## Stellungnahme des ADFC zu den Planungen Veloroute 06, Drucksache 0846/2022<sup>1</sup>

Der ADFC begrüßt die vorgelegte Planung zur Veloroute 06. Im folgenden wollen wir einige Anregungen geben, welche Verbesserungsmöglichkeiten wir sehen.

*Abb: Trennen der Kestnerstraße von der Berliner Allee durch modale Filter.*

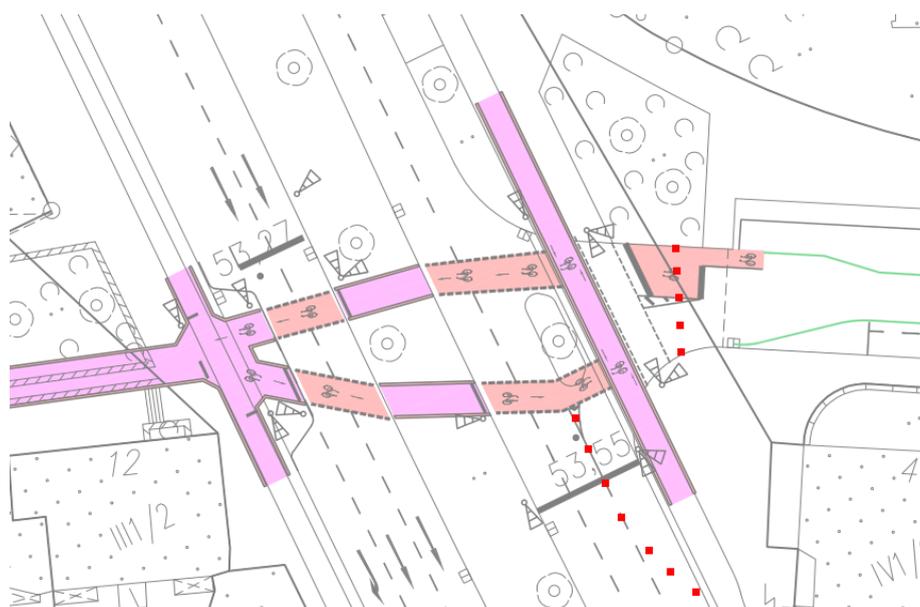
Die Kestnerstraße wird zur Fahrradstraße aufgewertet und Vorfahrt berechtigt. Dadurch wird zusätzlicher KfZ-Schleichverkehr angezogen, denn es fehlt eine Verkehrsberuhigung, z.B. durch einen Modalfilter oder durch eine Einbahnregelung. Der ADFC schlägt vor, die Kestnerstraße für Kraftfahrzeuge von der Berliner Allee zu trennen, denn der Anschluss ist heute durch große Kurvenradien und eine eigenen Ausfädelspur für schnelle Geschwindigkeiten optimiert. Mit dieser Maßnahme lässt sich auch die vorgesehene Radverkehrsquerung einfacher und sicherer gestalten:

*Abb: Querparkstände nach Einschätzung des ADFC rechtswidrig, da der Radverkehr bei Parkmanövern gefährdet wird.*

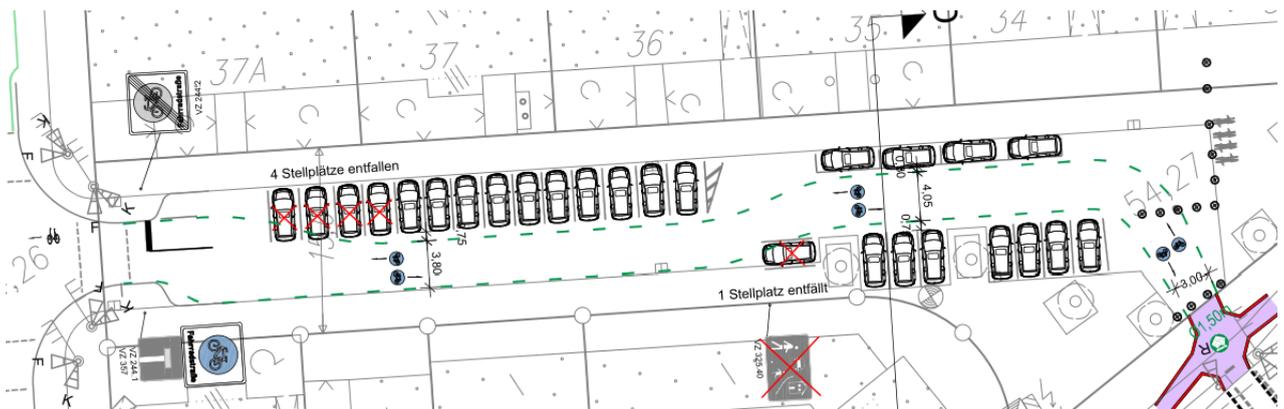
Das auf dem letzten Teilstück der Kestnerstraße vorgesehene Querparken ist nicht im Einklang mit der Verwaltungsvorschrift zur Straßenverkehrsordnung. Wegen der Gefährdung der Radfahrer\*nnen bei Ein- bzw. Ausparkmanövern heißt es in Artikel 14. f) III. zu Fahrradstraßen: “Auf Senkrecht- oder Schrägparkstände sollte grundsätzlich verzichtet werden.”

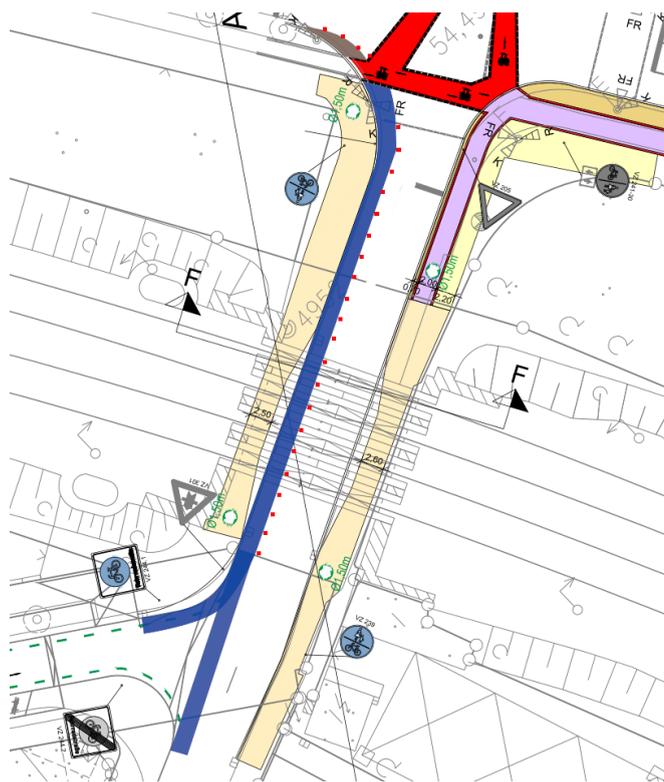
An der Einmündung Am Südbahnhof in die Anna-Zammert-Straße fehlt in Fahrtrichtung stadtauswärts eine gesicherte Querung.

Die Argumentation in der Vorlage erscheint widersprüchlich. Mit Hinweis auf den hohen Schwerverkehrsanteil soll auf eine Einengung der Fahrbahn verzichtet werden. Der Radverkehr soll jedoch trotz des Schwerverkehrs ungesichert die Straßenseite wechseln.

Der ADFC schlägt vor, für die Stadteinwärtsrichtung der Veloroute einen mit Pollern oder einer Leitplanke gesicherten Radstreifen einzurichten und die Stadtauswärtsrichtung zunächst linksseitig auf dem Gehweg zu führen, so dass die vorhandene Ampelquerung genutzt werden kann. Unerschrockene Radfahrer\*innen behalten die Möglichkeit, die Anna-Zammert-Straße an der Einmündung ungesichert zu queren. Für die anvisierten neuen Nutzer\*innengruppen halten wir diese Führung jedoch für unzureichend.

Abb: Fehlende Verbindung zwischen der Veloroute (blau) und dem Knoten Julius-Trip-Ring (gelb) südlich der Unterführung Bischofshol (rot gestrichelt, genaue Trasse noch festzulegen)

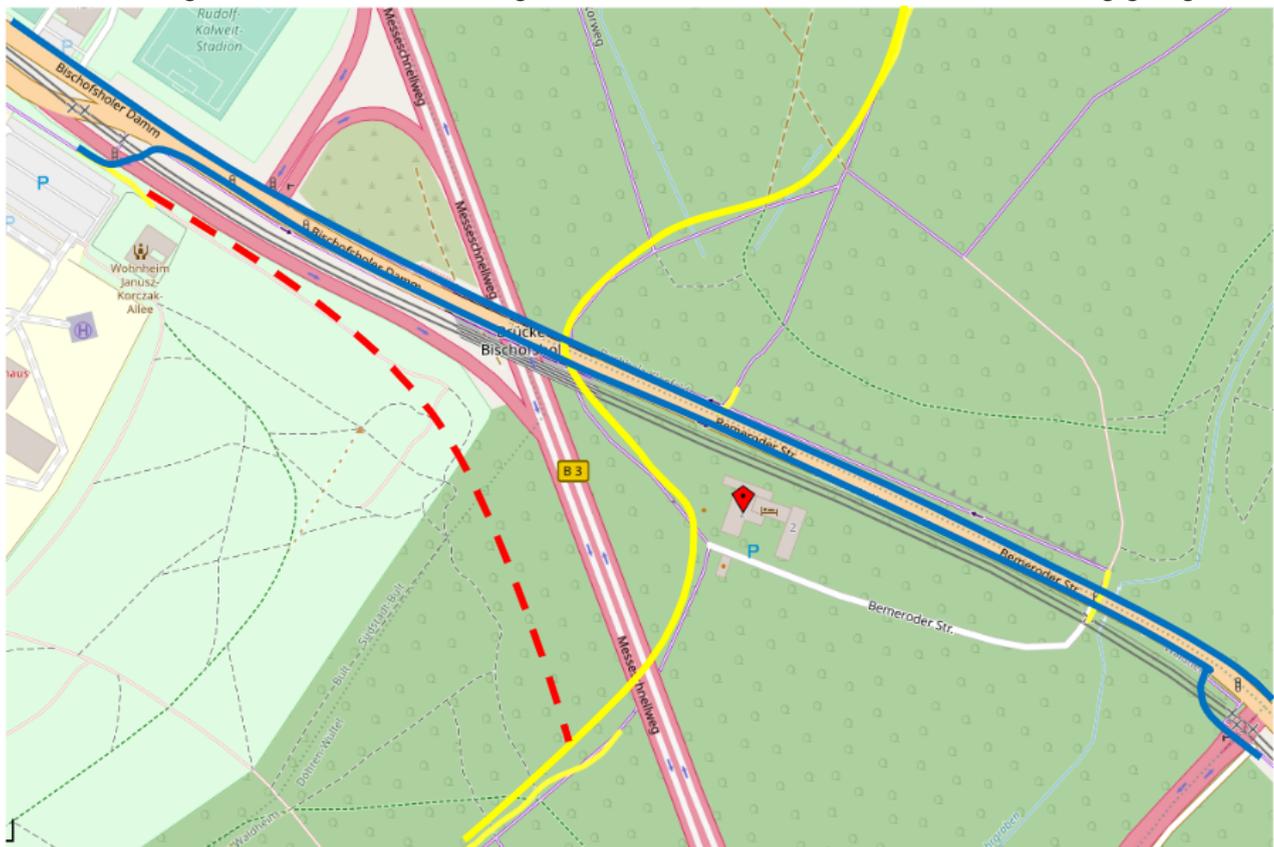
Zwischen der Veloroute und dem Knoten südlich der Unterführung Bischofshol fehlt ein befestigter Radweg. Ein gut ausgetretener und gefahrener Trampelpfad zeigt hier den Bedarf an. Die Umfahrung über die Alte Bult ist wegen freilaufender Hunde für Radverkehr wenig geeignet.

Abb: Erneuerungsbedürftiges Teilstück (rot gestrichelt) Anschluss der Veloroute (blau) an den Julius-Trip-Ring (gelb)

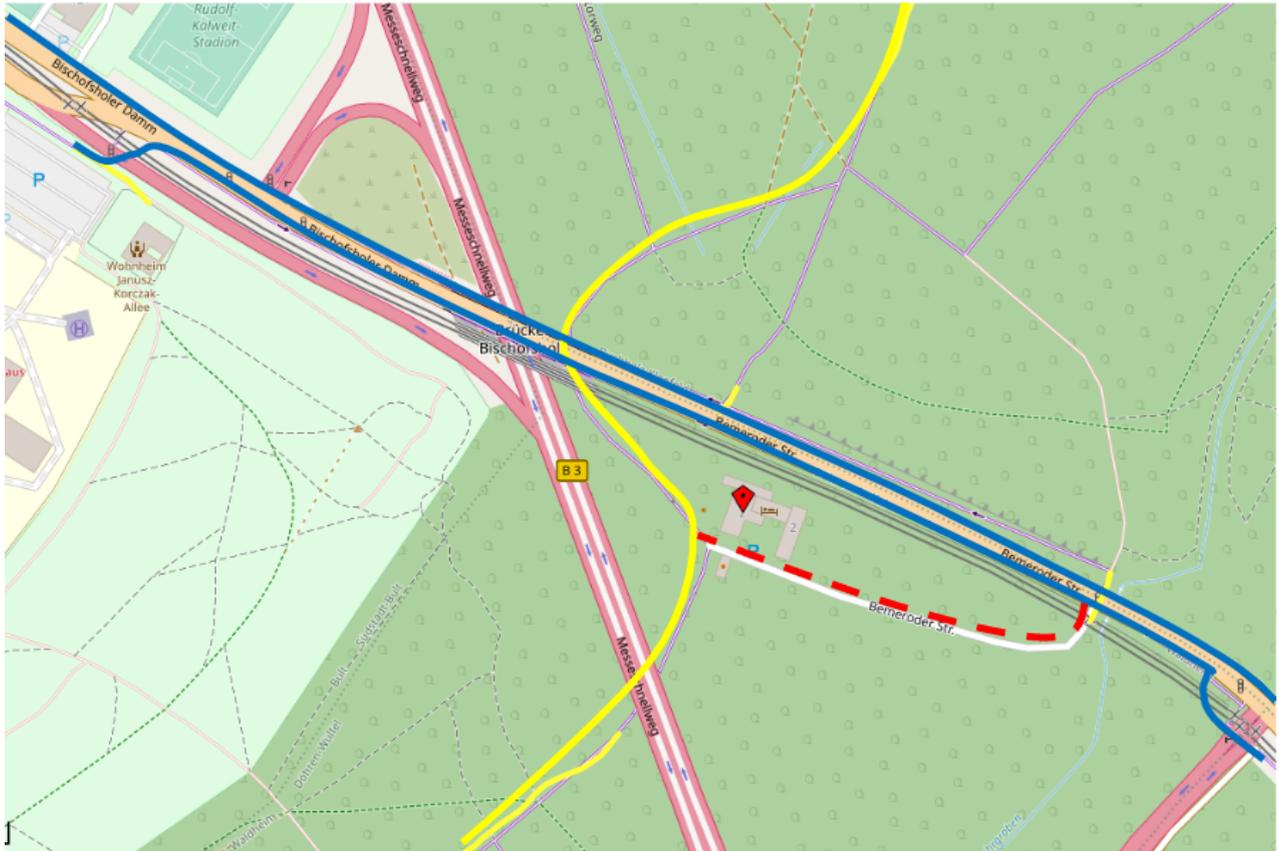
Die Fahrbahnoberfläche des vorhandenen Anschlusses zum Julius-Trip-Ring in der Stichstraße zum Hotel Bischofshol ist stark erneuerungsbedürftig.

*Abb: ADFC Vorschlag für eine modale Filterung an der Einmündung der Alte-Bemeroder-Straße in die Brabeckstraße.*

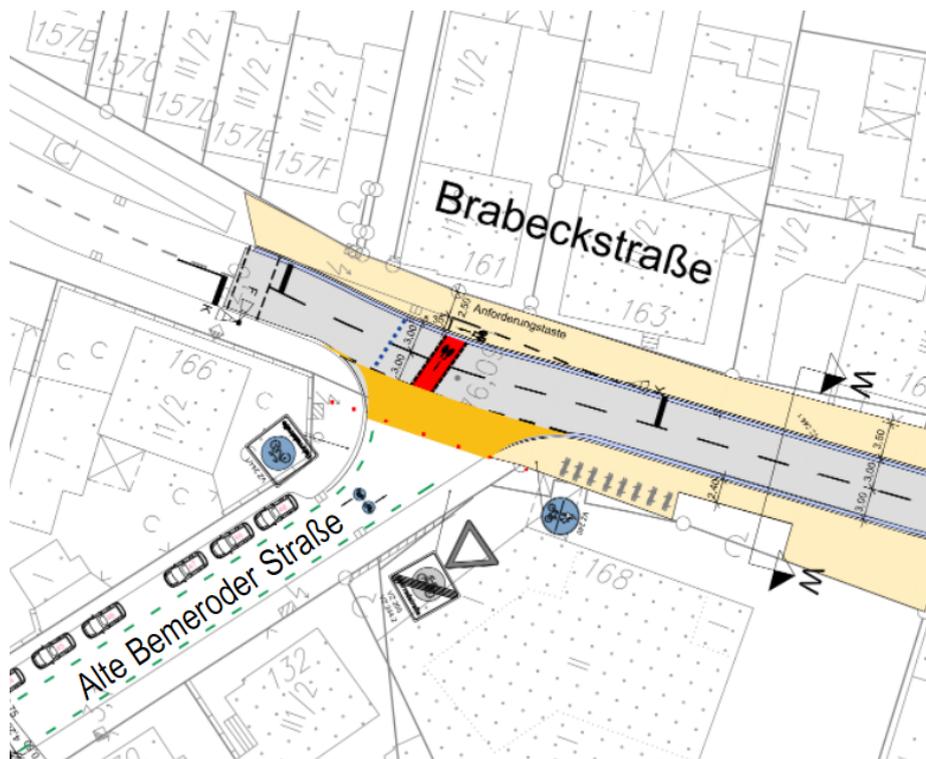
Die Alte Bemeroder Straße ist schon heute ein beliebter Schleichweg durch die Tempo-30-Zone. Durch die Herausnahme von Parkplätzen und die Vorfahrtberechtigung dürfte die Anziehungskraft für KfZ-Schleichverkehr noch zunehmen. Hier fehlt eine Verkehrsberuhigung z.B. durch Modalfilter oder eine gegenläufige Einbahnregelung. Der ADFC schlägt vor, die Alte Bemeroder Straße an der Einmündung zur Brabeckstraße für den KfZ-Verkehr zu schließen. Dadurch erhöht sich außerdem die Sicherheit von Fußgänger\*innen und Radfahrer\*innen im Längsverkehr der Brabeckstraße. Denn wegen der großen Kurvenradien und den damit verbundenen hohen Abbiegegeschwindigkeiten ist die heutige Einmündung berüchtigt.

Ein weiterer Vorteil ist die deutlich einfachere und schmalere Ampelquerung.
